DETERMINAZIONE DEL DIRIGENTE SERVIZIO VIA/VINCA 17 dicembre 2024, n. 852

**[ID VIP 9599] – Parco agrivoltaico “Taranto” di potenza elettrica complessiva pari a 61,75 MW da realizzare nei Comuni di Taranto (TA), San Giorgio Ionico (TA), Faggiano (TA) e Carosino (TA).**

**Proponente: X-ELIO TARAS S.r.l.**

Relazione tecnica a supporto dell'istruttoria sul progetto

Fig. 1 - Area dell’impianto con buffer di 500 m rispetto a beni sottoposti a tutela (PPTR)

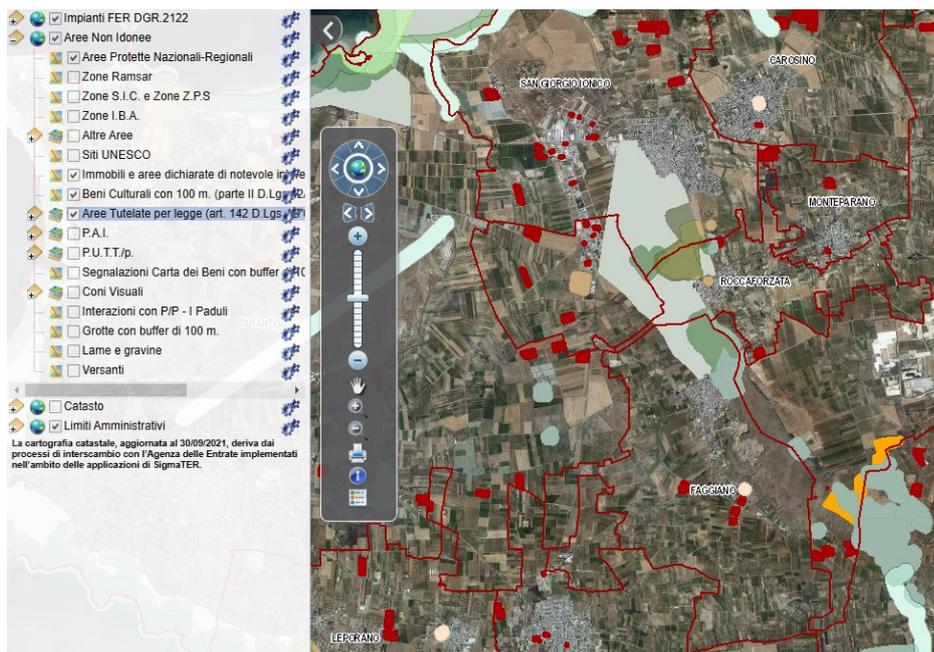
- **non è** adiacente alla rete autostradale entro una distanza di 300 metri (lett. c ter 3);
- **non ricade** nel perimetro dei beni sottoposti a tutela ai sensi del DL 42/2024, incluse le zone gravate da usi civici di cui all’art.142;
- **non ricade** nella fascia di rispetto dei beni sottoposti a tutela ai sensi della parte seconda del D.L 42/2004 (500 m per impianti fotovoltaici);
- **non ricade** nella fascia di rispetto dei beni sottoposti a tutela ai sensi dell’articolo 136 del D.L 42/2004 (500 m per impianti fotovoltaici);

Fig. 2 - Ubicazione dell'impianto rispetto alle aree non idonee ex RR 24/2010

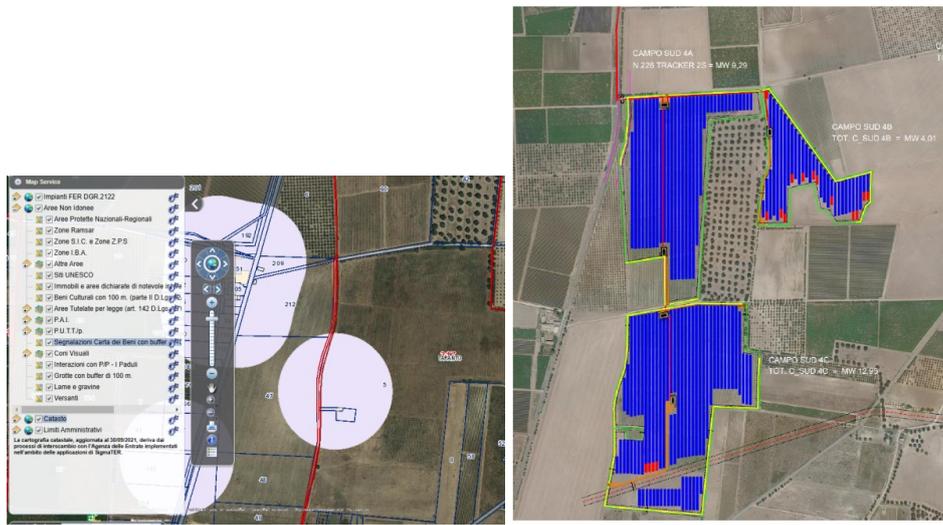
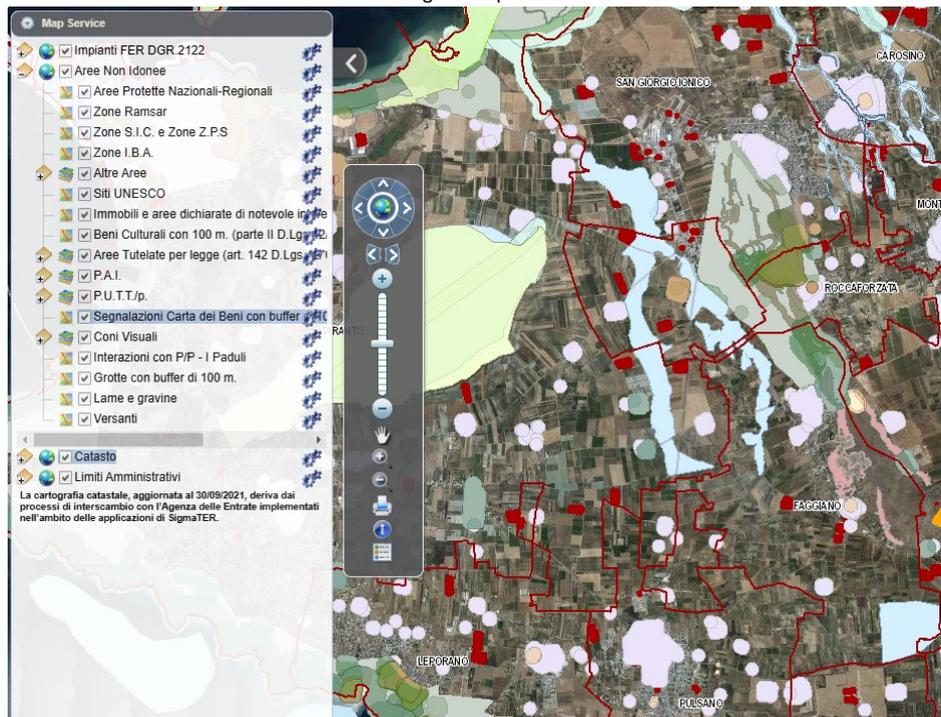
L’area dell’impianto proposto **ricade in parte** tra quelle indicate come **non idonee** ai sensi del regolamento regionale n. 24 del 2010. A tal proposito, si veda la successiva fig. 2.

- **campo Nord 2B:** comune di **San Giorgio Ionico (TA)**, Foglio 4, p.lle 308, 328, 637, 640, 642 le **particelle quindi 637, 642**
- **campo Sud 4C:** comune di **Taranto**, Foglio 317, particella 5;

ricadono in “segnalazioni Carta dei Beni con buffer 100m”
